VERSLAG OMGEVINGSDIALOOG

De Welder 2

Gemeente Hilvarenbeek

7-10-2021

Uitleg stedenbouwkundigplan (bron: NieuwBlauw)

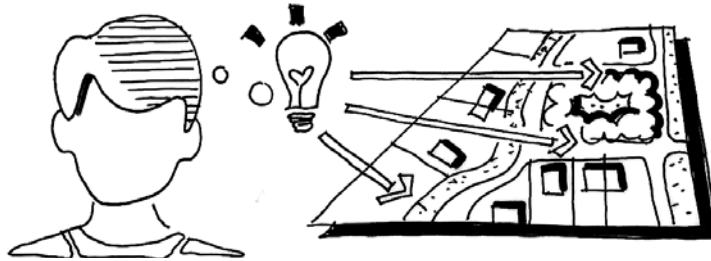
1	• Mooie kavels: Geef wel meer vrijheid in de bouwwijze. • 2 hoekwoningen. 1 tussenwoning. Meer hoekwoningen ter beschikking in plaats van rij van 5 • Veel vrije kavels intekenen, dan komen de starterswoningen in de Welder I weer vrij
2	• Speeltuintje behouden • Het huidige speeltuintje wordt geen bebouwing. Dit is positief. Ik zou hier wel een speeltuin voor houden, aangezien dit potentieel (samen met Welder 1 etc.) een kinderrijke omgeving kan gaan worden. Dus niet omzetten naar groen zoals nu ingetekend. • Het is erg goed dat er in het midden van de wijk ruimte blijft en is voor groen. Prettig dat niet iedere plek volgebouwd wordt.
3	• Ruimte voor starters. Kavels met werkbaar breedtes • Starterswoningen, prima! • Mooie plek voor rijtjeshuizen, rondom speeltuintje • Fijn dat er starters woningen worden gebouwd! • Starterswoningen op leuke locatie met groen en parkeerplekken! • Door niet overal voor ieder huis parkeerplaatsen te maken, maar een wat ruimere parkeerplaats gecentreerd, krijg je een mooier straatbeeld dan nu in Welder 1 het geval is. • Extra parkeerplekken zijn welkom, ik denk dat dit een goede invulling is van deze 'dode hoek'. • Goed dat de parkeergelegenheden gecentraliseerd zijn, dit is mooi voor het straatbeeld.

4	• Groen als overgang • Veel groen tussen de woningen is prettig • Groene zone is positief, echter hoop ik niet dat het plan door de invulling hiervan vertraging op loopt!

Eerst z.s.m. bouwen, daarna genoeg tijd om de indirecte omgeving in te vullen • Het creëren van een natuurplek aan de rand van de wijk dm een grote vijver houdt het rustige karakter van Haghorst in ere. • Dat het groen goed wordt opgenomen in dit plan • Open groen is fijn en geeft de relatie met natuur weer. • Mooi groen. Maar is dit niet meteen te veel groen? Zou zonde zijn als in de volgende fase 3 alles op elkaar gebouwd moet worden.
5	• Mooie vrijstaande woning. Misschien vrij riant om voor een starter of als vervolg huis aan te kunnen schaffen. • Mooie ruime kavels • Wel goede rooilijn • Wij willen hier graag een levensloopbestendige woning bouwen • Mooie boerderijwoning van maken • Mooie binnenkomst in het dorp • Goed voor behoud straatbeeld • Huidige lint aan bebouwing doorzetten. Evt. het eerste huis van de lange gevelwoning ook naar de doorgaande straat richten. • Prima kavels

| 1 | <ul style="list-style-type: none">• Waar wordt uitgebreid? Straks is mijn kavel ingebouwd• Woning staat erg ver op het kavel gesitueerd. Je krijgt een grote voortuin (waar in de regel niemand op zit te wachten) en een relatief kleine achtertuin. Men heeft in de regel meer behoefte aan een diepere achtertuin. Dat geldt overigens ook voor andere kavels binnen het plan. Daarom het voorstel om de rooilijn niet te ver naar achter te leggen.• Ook hier rooilijn naar voren plaatsen• Hoe groot zijn deze kavels?• Ook een doodlopende straat. Beter ruimte maken om deze weg uit te kunnen breiden naar achter het voetbalveld. Waardoor ontsluiting achter het voetbalveld mogelijk is en hier ook uitbreiding of aanpassingen gedaan zouden kunnen worden.• Woning staat veel te ver naar voren gesitueerd. Je houdt nu nauwelijks achtertuin over. Suggestie: mogelijkheid bieden om aan de achterzijde de kavel 5-10 mtr. Dieper te maken zodat er ruimere achtertuin ontstaat. Indien deze suggestie wordt overgenomen ben ik eventueel geïnteresseerd in deze kavel• Rooilijn verder naar voren leggen. Voortuin is bijna net zo diep als achtertuin. Men heeft in de regel meer behoefte aan ruimte achter de woning dan voor de woning• Eigen parkeerplekken. |
| 2 | <ul style="list-style-type: none">• Meer starterswoningen. Zijn er nu al te weinig.• Wij zien liever de mogelijkheid op meerdere hoekwoningen. We denken dat hier meer animo voor is.• Als ik hoor naar wat voor soort woningen veel vraag is vanuit starters uit Haghorst, dan zijn er veel die in de categorie 'hoekwoning' vallen. Begin van dit project zaten ze nog in de categorie 'tussenwoning' maar afgelopen jaar hebben ze door kunnen sparen. Zo ook ik. Daarom lijkt mij dat er voor de |

middelste 3 woningen verhoudingsgewijs minder vraag zal zijn dan naar de hoekwoningen. Dus kunnen hier niet bijv. 2 blokken van 3 woningen gemaakt worden, en dan inclusief een deel van de kavel van de tweekapper ernaast? (Om niet te kleine kavels te krijgen) • Op deze plek staan prachtige hoge bomen, het zou zonde zijn om deze allemaal te verwijderen. Wanneer dat wel gebeurt zouden hier aan de rand een mooie rij bomen geplaatst kunnen worden. • Rare kavel • Centrale parkeerplaatsen leiden tot onenigheid. Waarom geen parkeerplaatsen bij de huizen? • Lijkt mij een moeilijke plek om te kunnen keren met auto's. Is er een mogelijkheid waardoor er minder doodlopende wegen ontstaan? Pleintje voor de huizen in plaats van erachter? Mocht het pleintje hier blijven dan is het maar een klein hoekje, waar beter meer parkeerplaatsen geplaatst kunnen worden. Hierdoor blijft er meer groen over aan de andere kant van de huizen en is hier voldoende ruimte om te parkeren. Dit kan ook met half verharding.

3	• Een ruime opzet van de woonwijk met veel groene zones lijkt me overbodig, er is behoefte aan meer kavels. Rondom Haghorst is genoeg natuur en dat is hier dus niet nodig. • Hier wordt een grote groene strook voorzien, paar twijfels bestaan er bij mij over: 1. Voor een volgend plan ('De Welder 3'?), zullen meer huizen neergezet dienen te worden. Wordt deze groene strook dan weer tenietgedaan door hier woningen te plaatsen of straten te leggen? --> Dus blijft dit altijd een groene strook? 2. Ongeveer de helft van de totale bouwgrond is grond getekend, betekent dit dat de kavelprijzen daardoor hoog uitvallen. Mijn voorkeur zou zijn om dit groene gedeelte niet in het plan te betrekken, wegens kosten. 3. Wat is de meerwaarde van extra groene strook in Haghorst? Wij wonen hier al in een heel groene omgeving, en of het nou een groene strook of stel weilanden is, heeft niet veel verschil qua groene uitstraling. Zo'n groene strook zou interessant voor in een grijze stad zoals Tilburg, maar niet in het groene Haghorst. (Bosgebied 't Stuk zeer kort bij, Het Diessens Broek op loopafstand, het hele Wilhelminakanaalgebied, bestaand groen).

4	• Tuinen op het oosten. Is niet aantrekkelijk • Woningen voor starters/senioren • Mogelijkheid bieden voor eventuele vrijesectorwoning i.p.v. langgevel boerderij • Is hier überhaupt vraag naar? 2 onder 1 kap o.i.d. lijkt mij gewilder • I.p.v. een lange gevelwoning zouden hier ook normale kavels kunnen komen. • Kavels zijn niet best ingedeeld, woningeisen staan nu te veel vast op deze plek

| 1 | <ul style="list-style-type: none"> • Ruime kavels met niet te veel hoogbouw. Dan past het goed in het straatbeeld van de Witvenstraat. • Hoe komt dit gebied eruit te zien? Wat voor kavels? • Mogelijkheid bieden om woning veel verder naar voren te bouwen. Je krijgt dan een veel diepere achtertuin. Indien deze suggestie wordt overgenomen heb ik eventueel wel interesse in deze kavel • Misschien meer ruimte voor starterswoningen aangezien hier veel animo voor is • Kavels tussen 500m2 en 600m2. • Op deze plek mogen wat mij betreft starterswoningen komen, groter dan gemiddeld. Ik denk dat hier meer dan genoeg animo voor is binnen dit project en binnen de jeugd van Haghorst. • Aparte opstelling qua huizen, niet ideaal. Maar zoals op de omgevingsdialoog aangegeven, staat dit nog heel open. Mij lijkt het logischer als hier 2kappers/rijtje van 3 komen die anders gepositioneerd zijn. • Eenzelfde blok starterswoningen als de andere kant van het speeltuintje • Wordt er ruimte gelaten voor doortrekken weg voor eventuele latere uitbreidingsplannen? • Aan de zuidzijde is ruimte genoeg om het kavel eventueel groter te maken. Suggestie: maak de kavels 5 à 10 mtr dieper of bouw flexibiliteit in om gegadigde de mogelijkheid te bieden een dieper kavel te verwerven waardoor er een mooie diepere tuin gecreëerd kan worden. In de huidige opzet hou je maar een zeer beperkte diepte (6 à 7 m) achtertuin over. Dat is niet representatief voor een vrijsectorwoning. • Idem als voor naastgelegen kavel |
| 2 | <ul style="list-style-type: none"> • Is er een mogelijkheid om een garage aan te bouwen bij de hoekwoningen? • Starterswoningen/senioren: waarbij een stimulans wordt geboden om binnen bepaalde tijd te verkopen. Niet vanuit kleine kavels, maar vanuit stimulans naar doorgroei. |

• Idem • Wat is de meerwaarde van een stukje groen met bomen hier neer te zetten? Kunnen hier ook meer parkeerplekken gecreëerd worden? Vergelijkbaar met achter Slagerij Vugts in Diessen. Worden er ook rekening mee gehouden dat dit een plek voor hangjeugd zou kunnen worden?
3	• Bij het inplanten van groen, een grote diversiteit aan (inheemse) plantensoorten gebruiken en voldoende ruimte om water vast te houden. • Wellicht kruidenrijk grasland met daarin een speeltuin ingebed in het openbaar groen. Groene speeltuin met natuurlijke elementen. • Er mogen meer woningen in worden getekend t.o.v. groen, voor een rendabelere grondexploitatie? • Nu staan er ongeveer 28 woningen ingetekend, kunnen er niet meer woningen op deze groene strook gezet worden? Desnoods als plan De Welder 2.5 • Mogelijk ruimte voor een grotere parkeerplaats voor het voetbalveld. Nu wordt er nog veel in de berm geparkeerd met wedstrijden en drukker evenementen. Wel goed om dit groen te ontsluiten.

4	• Rooilijn verder naar voren. Is nu ruim 8 meter uit perceel • Wij zien in dit plan graag meer kavels tussen 500m2 en 600m2. • Woningen voor starters/senioren • Om de jeugd in Haghorst meer de mogelijkheid te geven om in Haghorst daadwerkelijk te kunnen blijven wonen, is het verstandig om ook hier starterswoningen te plaatsen.

De opmerkingen geven aanleiding om nog eens kritisch naar de proefverkaveling te kijken. Daarnaast is gedurende de periode van de Omgevingsdialoog gebleken dat de noordzijde van het gebied ook beschikbaar komt voor woningbouw. Dit leidt tot een nieuwe proefverkaveling die hieronder is afgebeeld. De wijzigingen betreffen in hoofdzaken de volgende:

- In zuidelijk gedeelte zijn 2 woonkavels bijgekomen;
- In het noorden, direct ten zuiden van de Witvenstraat, is het woongebied uitgebreid.
- De verkaveling direct aangrenzend aan het bestaande speelveld is gewijzigd, mede naar aanleiding van de uitbreiding van het beschikbare woonareaal.
